ADENDUM #3

A las compañías que retiraron las Bases de Licitación Pública Nacional **LPN-MPC-GT-16-2023 "CONTINUIDAD DE LA SEGUNDA AVENIDA EN LA COLONIA KENEDY CAMPO ROJO, PUERTO CORTÉS, CORTÉS"**, se les hace de conocimiento lo siguiente:

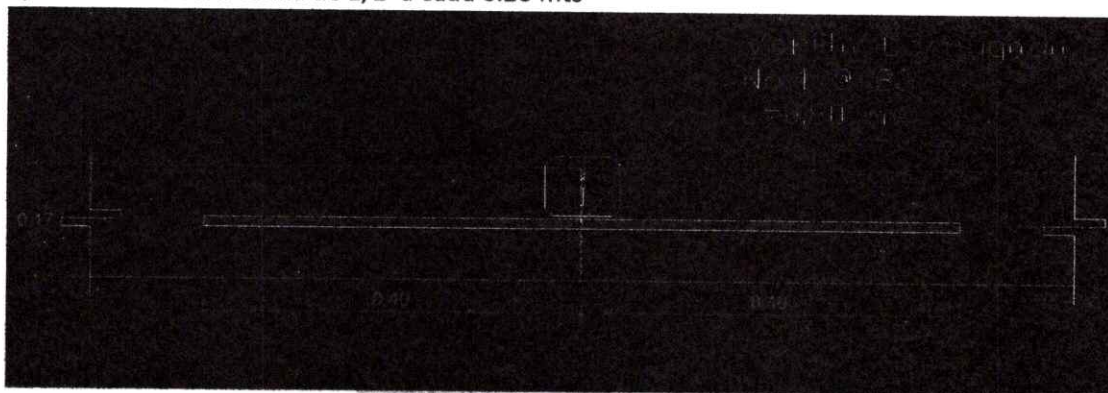
- 3) ¿Se colocará primer antes de pintar con pintura termoplástica y donde se deberá incluir en caso de colocarla?

R/=Si se colocara, este costo va incluida en cada ítem de pintura.

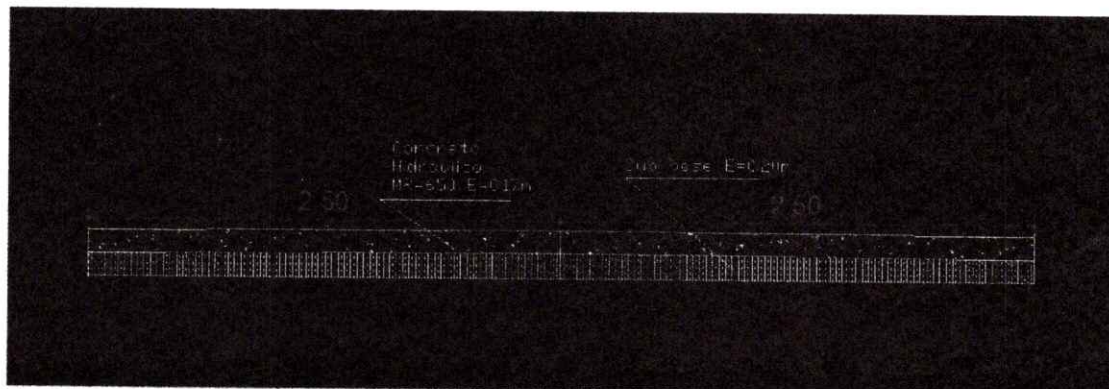
- 6) Proporcionar el detalle de las juntas ya que no aparece

Las Juntas serán cada 2.50 mts

CONTENIDO: Plano Detalles

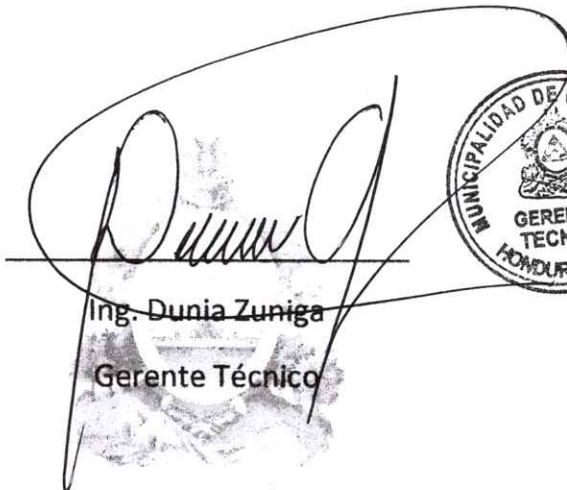
- 8) Favor aclarar la resistencia del concreto ya que en el cuadro de oferta aparece MR 650 PSI y en los planos hoja # 7 aparece pavimento $e=17$ cm, F'C 3000 lb/pulg² con pines de refuerzo de varilla de 1/2 @20 transversal y longitudinal
R/=Concreto premezclado MR650 con agregado de 1 ½
- 9) Corregir la sección Típica del plano hoja #2 ya que no incluye la sub base.
R/= Ver Planos

Pavimento es 17 CM. CONCRETO
MP 550 1 1/2, con fines de refuerzo
de varilla de 1/2 @ 0.20, transversales
y longitudinales
